工程指示 / 要求簡箋(E.I.)

工程指示編號：EI / 3619 / 21

工程名稱：亞皆老街中電

工程項目：鋁料刀口位補油 *欄河*

名稱	攔河鋁橫梁	制圖	CJM	2021.1.15	修改			
材料	X85900(A6)	復核	-	-	日期			
顏色	PVF2 3-COATING FINISH	批准			圖號	51B-MS01-LTR01-A6(頂)

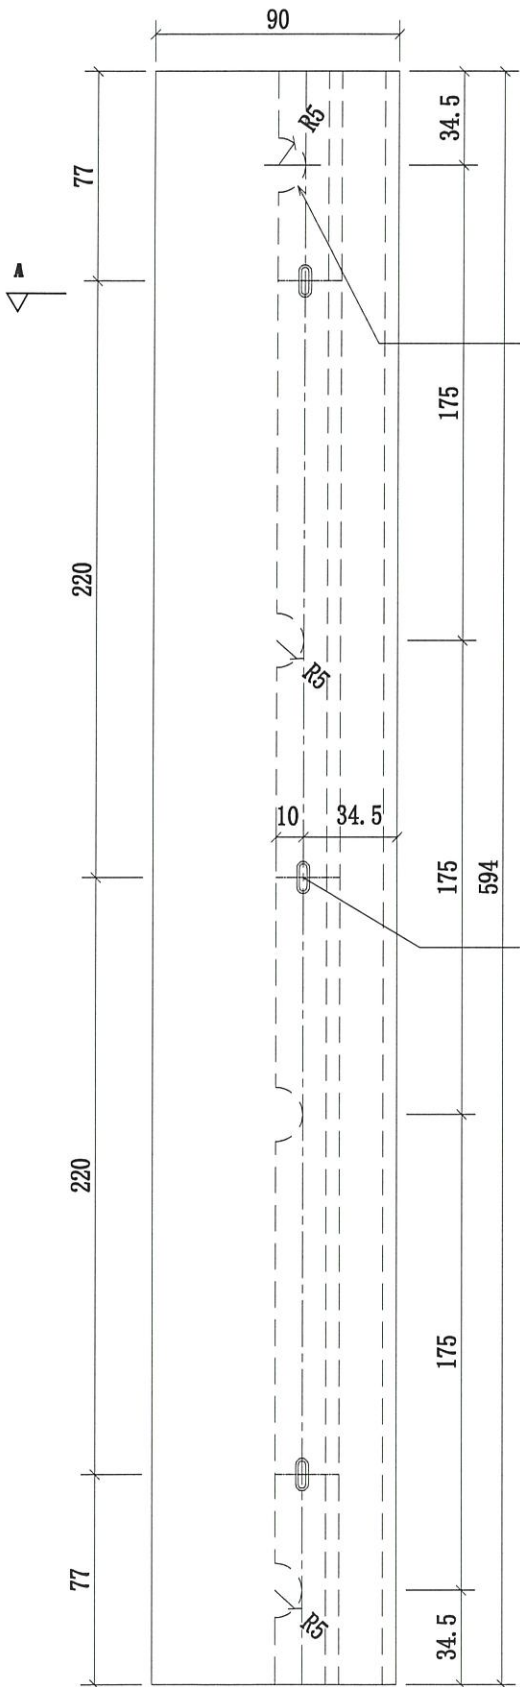
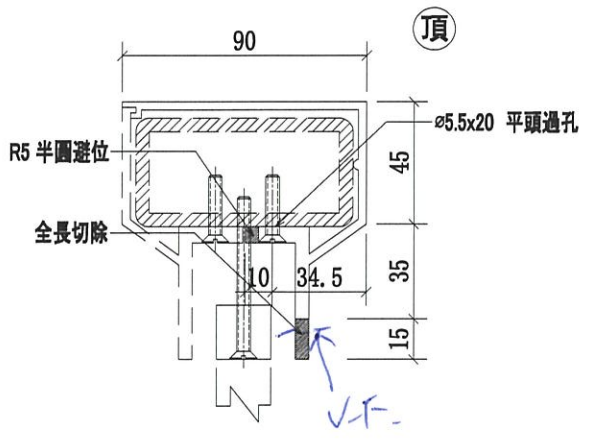
先底油再噴面油

名稱	欄河鋁橫梁	制圖	CJM	2021.1.15	修改			
材料	X85902(A8)	復核	-	-	日期			
顏色	PVF2 3-COATING FINISH	批准			圖號	51B-MS01-LTR04-A8(底)

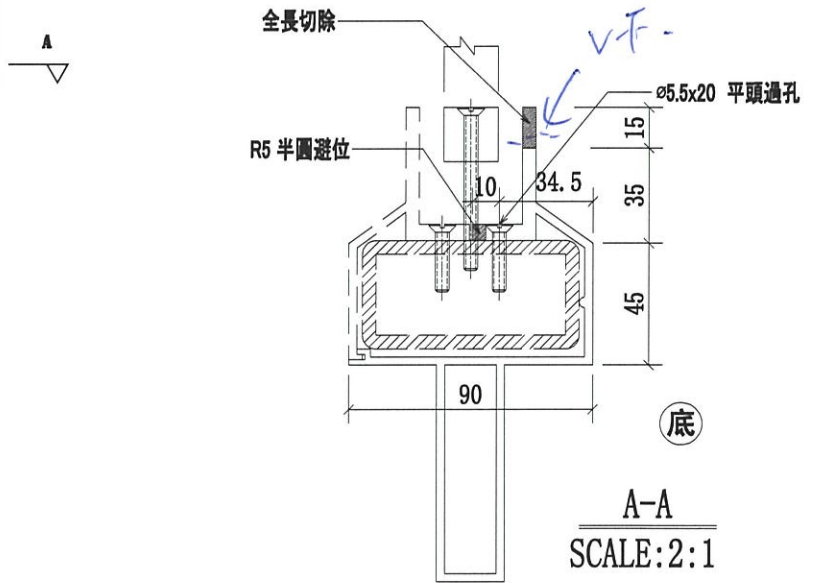
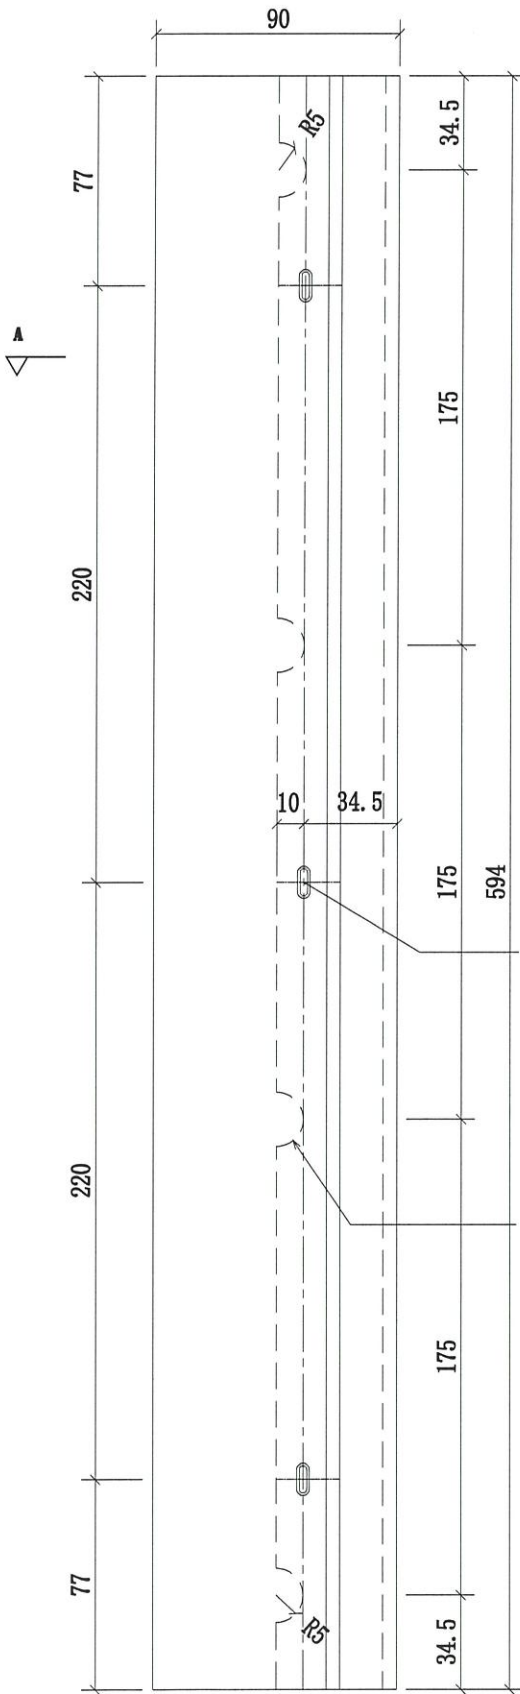
參考噴塗位置
 尖底油用壹面油

名稱	欄河鋁橫梁	制圖	CJM	2021.1.15	修改		
材料	X85901(A7)	復核	-	-	日期		
顏色	PVF2 3-COATING FINISH	批准			圖號	51B-MS01-LTR01-A7(頂)

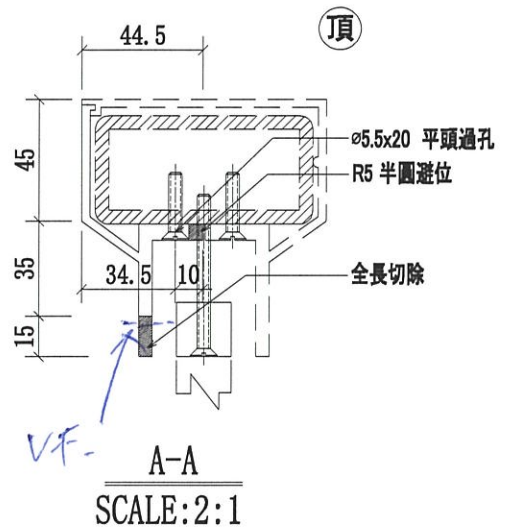
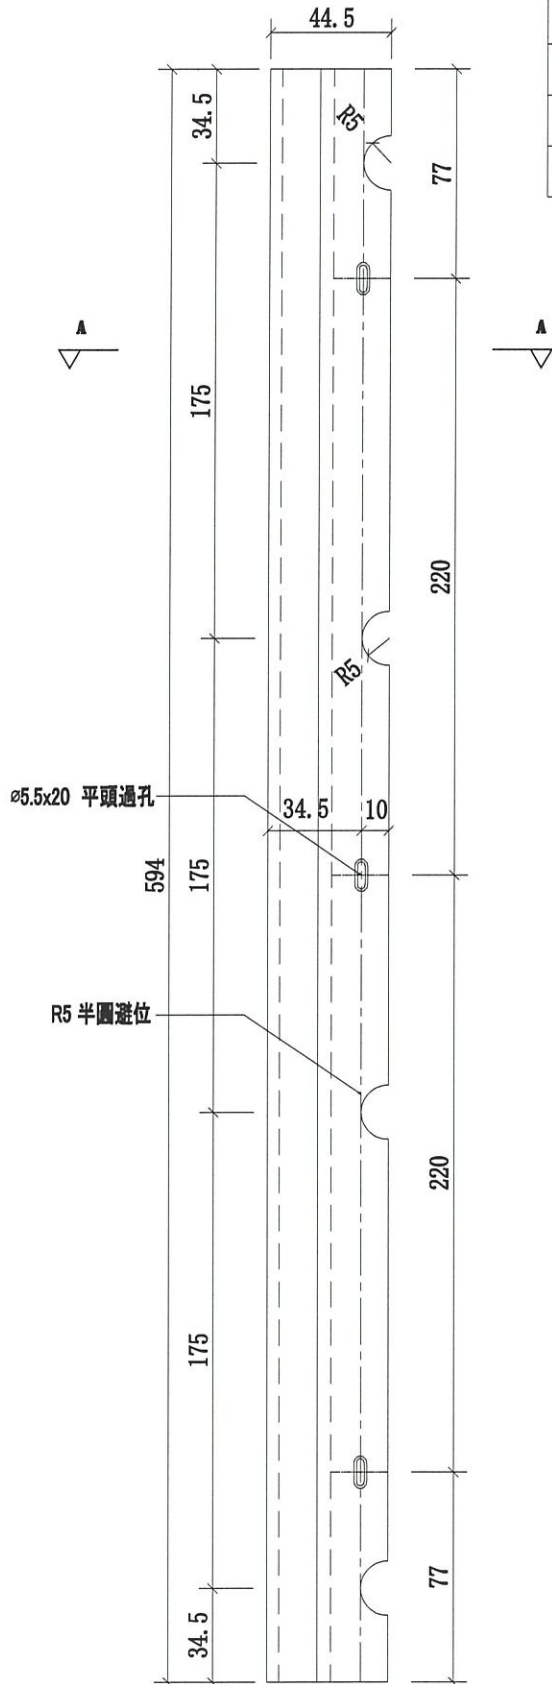
VF-
A-A
SCALE: 2:1
Handwritten signature

名稱	攔河鋁橫梁	制圖	CJM	2021.1.15	修改			
材料	X85901(A7)	復核	-	-	日期			
顏色	PVF2 3=COATING FINISH	批准			圖號	51B-MS01-LTR05-A7(底)

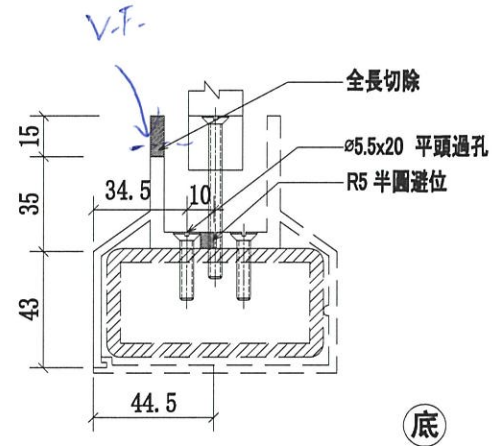
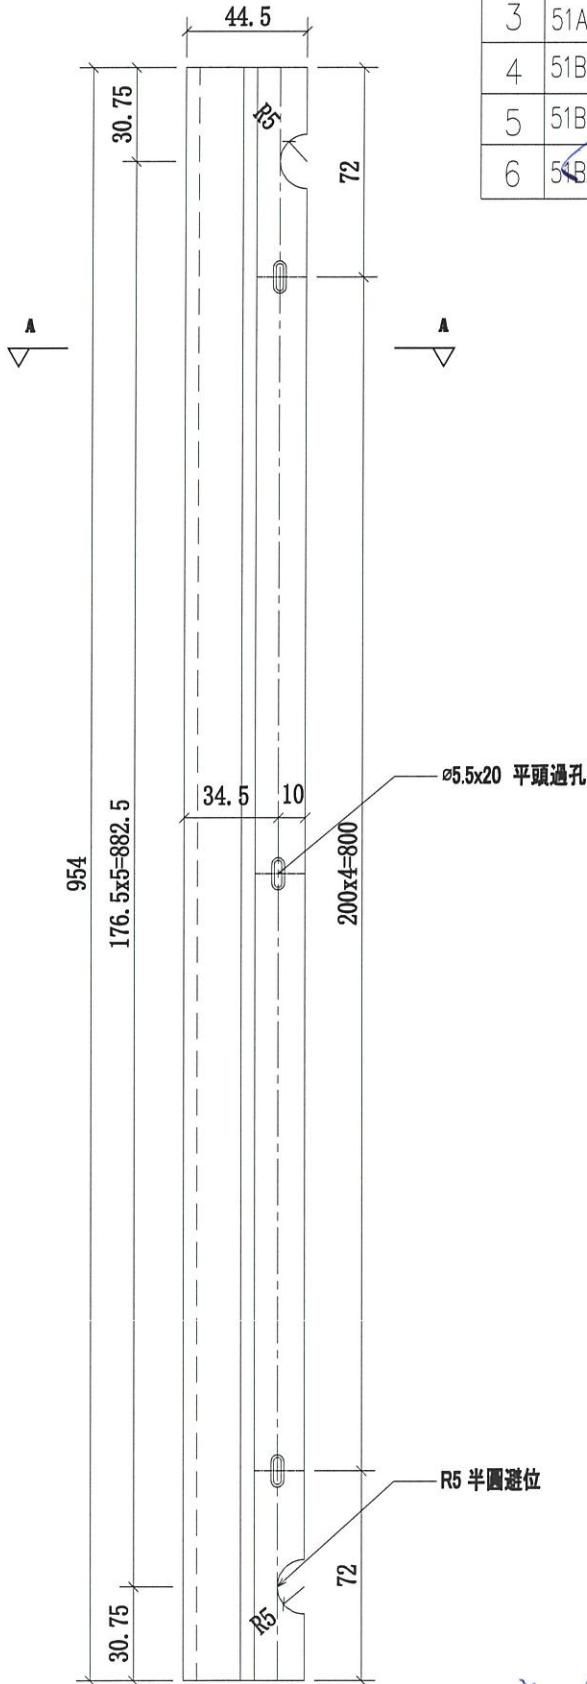
吳在池再查而池

吳在池再查而池
